Oggetto: PAUR ex D.Lgs. 152/2006 art. 27-bis e L.R. 10/2010 art. 73-bis, “Ottimizzazione volumetrica: aggiornamento della capacità della discarica a parità di profilo morfologico” per la discarica ubicata nel Comparto polifunzionale di trattamento rifiuti ubicato in Via Gabbellini, snc, in Comune di Serravalle Pistoiese (PT) Proponente: Herambiente SPA. Invio posizione Settore.

Oggetto: PAUR ex D.Lgs. 152/2006 art. 27-bis e L.R. 10/2010 art. 73-bis. Progetto di “Ottimizzazione volumetrica: aggiornamento della capacità della discarica a parità di profilo morfologico” della discarica ubicata in Via Gabbellini, snc, loc. Cassero, in Comune di Serravalle Pistoiese (PT).
Proponente: Herambiente SPA. Posizione Settore Autorizzante.

Considerazioni istruttorie del Settore circa il progetto in oggetto

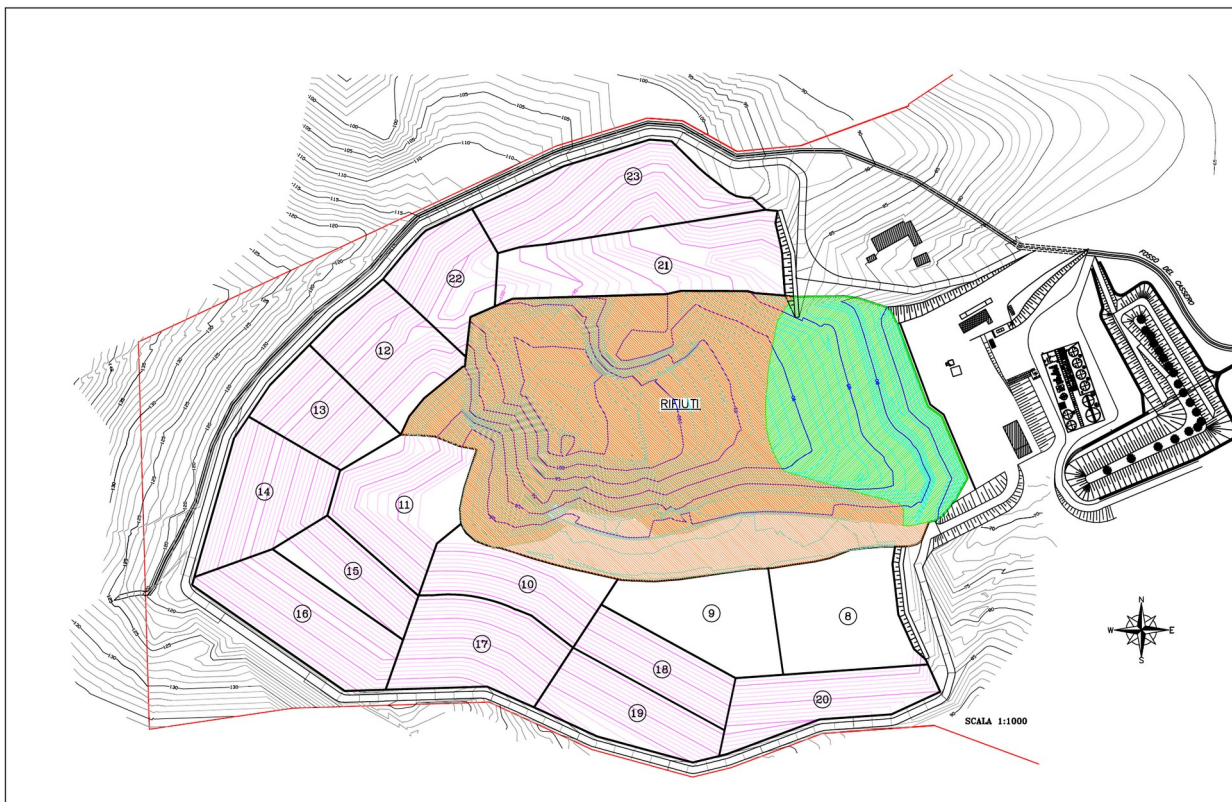
In particolare il progetto di ampliamento aveva approvato la realizzazione di n. 16 lotti, numerati da 8 a 23, intorno a un corpo centrale già realizzato, secondo lo schema riportato nella seguente figura.

Risultano ancora da realizzare i lotti 13, 12, 22, 21, 23.
